**Modulo per la presentazione delle osservazioni per i piani/programmi/progetti sottoposti a procedimenti di valutazione ambientale di competenza statale**

ID: Codice procedura (ID\_VIP/ID\_MATTM):10844

Impianto per la produzione di energia elettrica da fonte eolica, costituito da 6 aerogeneratori della potenza complessiva di 37,2 MW, un sistema di accumulo da 25 MW e relative opere connesse in località "Rempillo" nel comune di Pitigliano (GR).

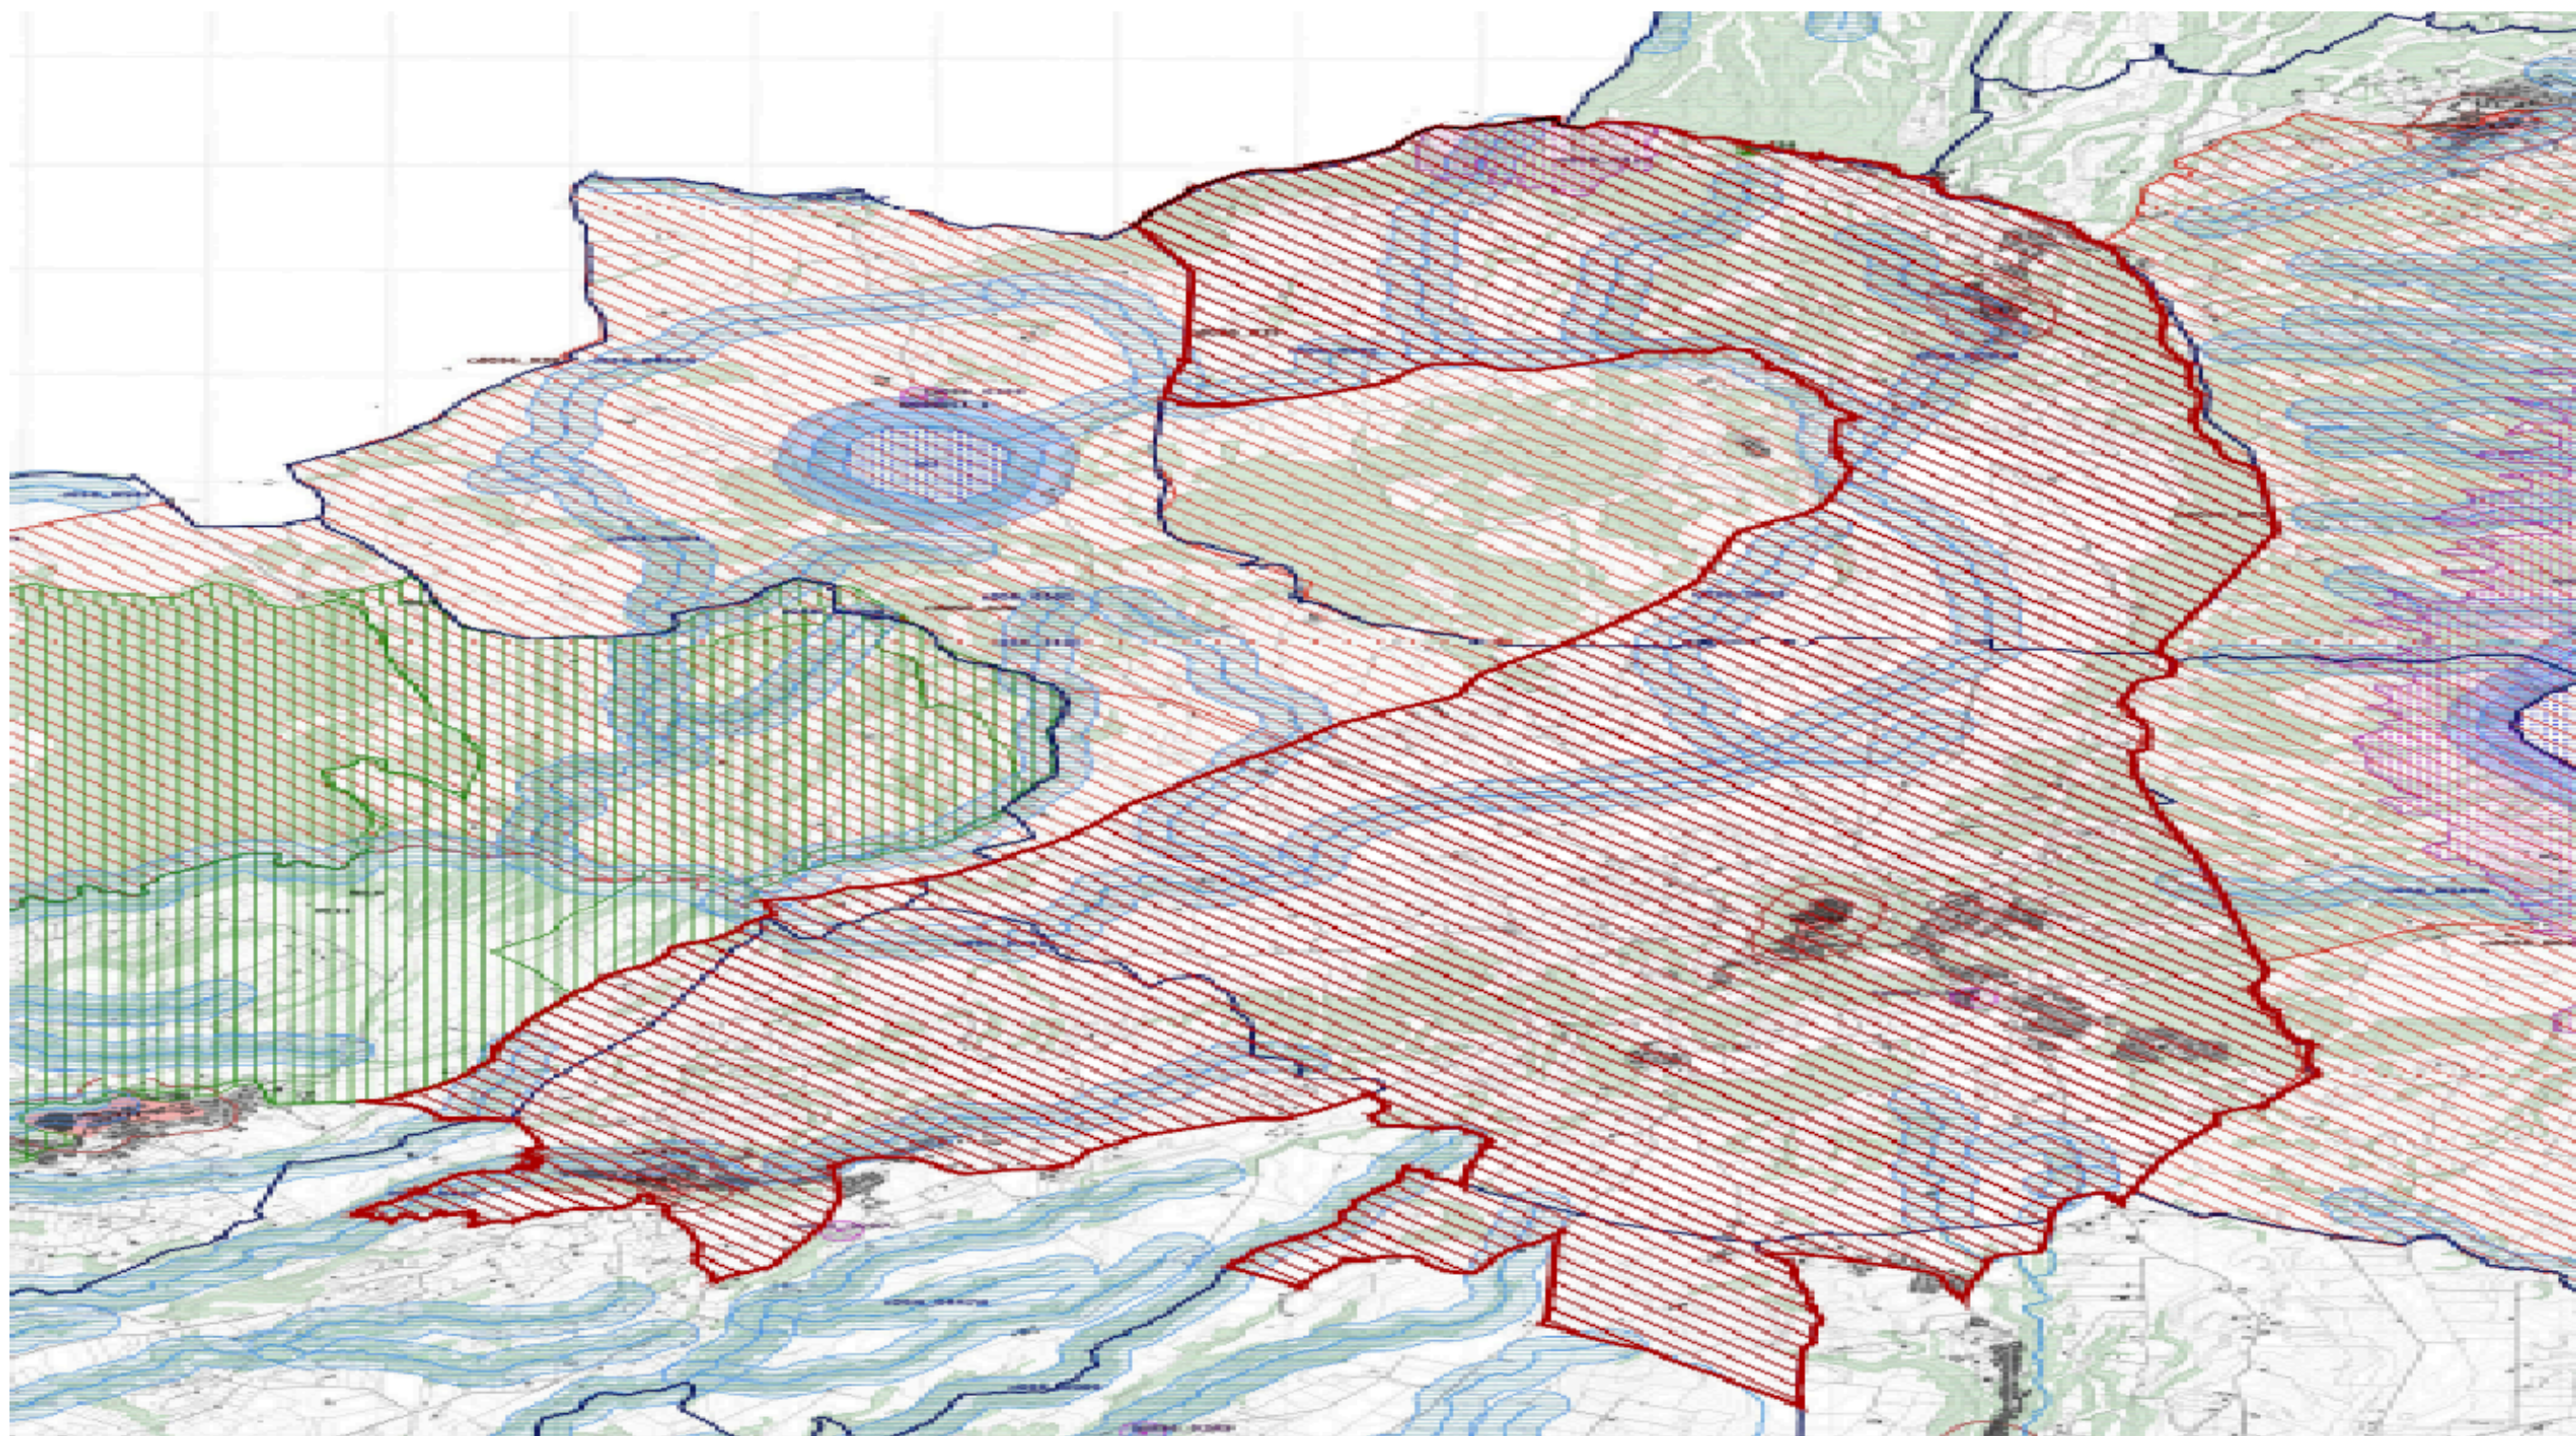
Alla luce del combinato disposto dal "vincolo sul patrimonio paesaggistico (artt. 136 e ss. e 142 del decreto legislativo n. 42/2004 e ss.mm.ii.) e sui beni culturali" (artt. 10 e ss. del decreto legislativo n. 42/2004 e ss.mm.ii.) e dal comma 8 lettera c-quarter del D.Lgs 191/2021 e ss.mm.ii si evince che, ad oggi, le aree in cui sono previsti gli insediamenti dei sei aerogeneratori dell'impianto eolico denominato "Rempillo" non sono idonee perché ricadono tutte all'interno della fascia di rispetto dei **beni paesaggistici di notevole interesse pubblico denominati "Conca del Lago di Mezzano e territorio circostante" (D.M. 22.05.1976)** comprendente anche il **vincolo "Selva del Lamone" (D.M. 22.05.1984)** tutelati **dall'art. 136 del Codice del Beni Culturali e del Paesaggio** e in particolare un aerogeneratori ( P01) è a 100 metri dal primo vincolo citato e gli altri cinque compresi in una distanza massima tra 1 km e 2 km ( vedi immagine n. 1 dell'ALLEGATO). Nella fascia di rispetto dei 3 km anche la porzione di vincolo rappresentato dalla Selva del Lamone che gode di altre importanti tutele in quanto Riserva Naturale regionale (L. 394/91 e L.R. 29/97), Zona di Protezione speciale (ZPS) insieme ai Monti di Castro collegati tra loro da una Zona di Conservazione Speciale (ZSC), il sistema fluviale Fiume Fiora-Olpeta. La Selva del Lamone oltre il vincolo paesaggistico di notevole interesse pubblico che la rende area non idonea all'installazione degli impianti FER anche nelle sue fasce di rispetto dei 3 km, gode di un'altra tutela che ne rivela l'importanza di area di importanza internazionale per l'avifauna IBA (012) che viene collegata all'altra IBA (099) Lago di Bolsena attraverso la ZPS Caldera di Latera e la ZSC Lago di Mezzano che insieme sono compresi nel vincolo paesaggistico "Conca Lago di Mezzano..." e verranno uniti dal nuovo vincolo paesaggistico "*Ambito paesaggistico, geologico e geomorfologico dell'orlo della caldera di Latera e delle sue pendici interessate dai centri eruttivi periferici*" ( si veda a riguardo la proposta pubblicata sul sito del MIC in data 09/08/2023 e

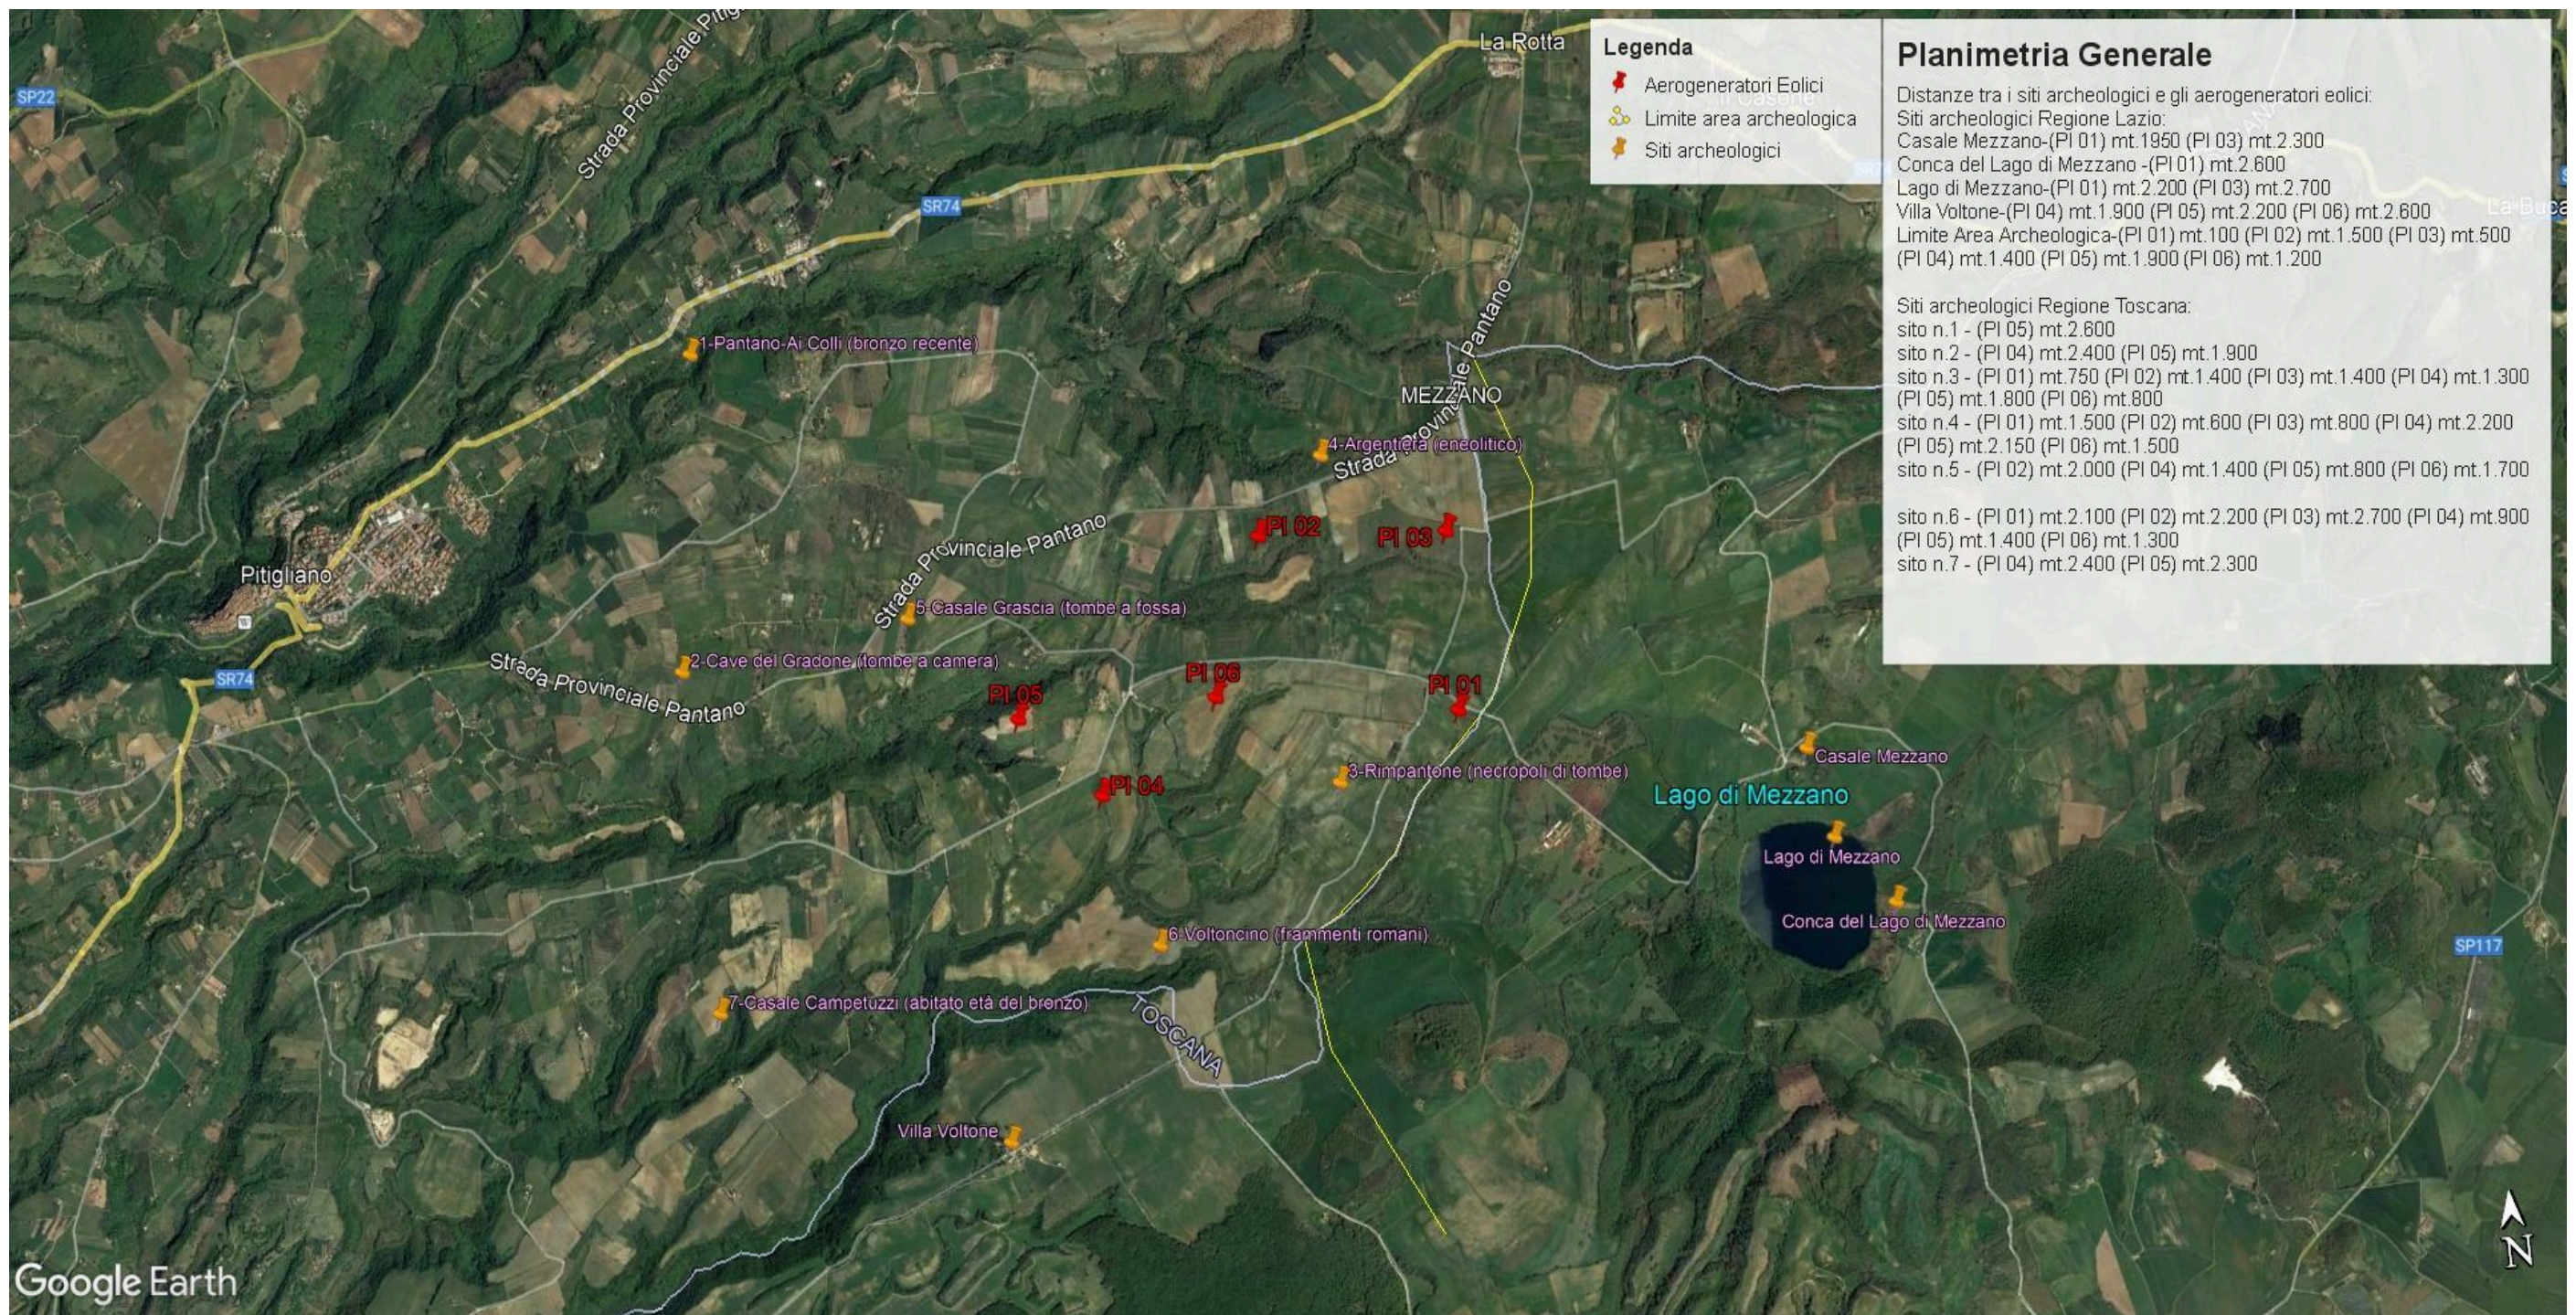
l'immagine n. 2 dell' ALLEGATO) all'area di notevole interesse pubblico "Conca del lago di

Bolsena” (D.M. 24.10.1960). Praticamente una vasta zona che per interesse paesaggistico e naturalistico oltre che storico, archeologico e identitario rappresenta un unicum nel panorama nazionale.
